改善箇所説明図

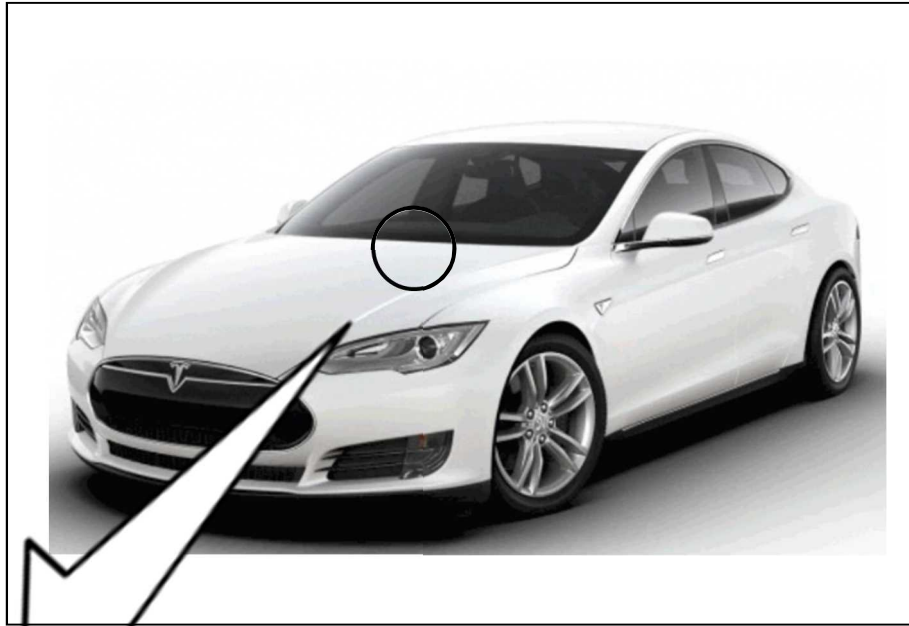
基準不適合発生箇所

メディアコントロールユニット内部のマルチメディアカードにおいて、耐久性の検討が使用が想定される車両の期間に対し不十分なため、書込／消込回数が限度を超え劣化し、タッチスクリーンが表示されなくなることがある。そのため、デフロスタの機能にアクセスできなくなる、または方向指示器が作動しなくなる等のおそれがある。

改善の内容

全車両、ソフトウェアを最新の状態に更新し、マルチメディアカードを対策品に交換する。

は、交換部品を示す。

識別：運転者席側ドア開口部のドアロックストライカー付近に、ステッカー（外-3169）を貼付する。
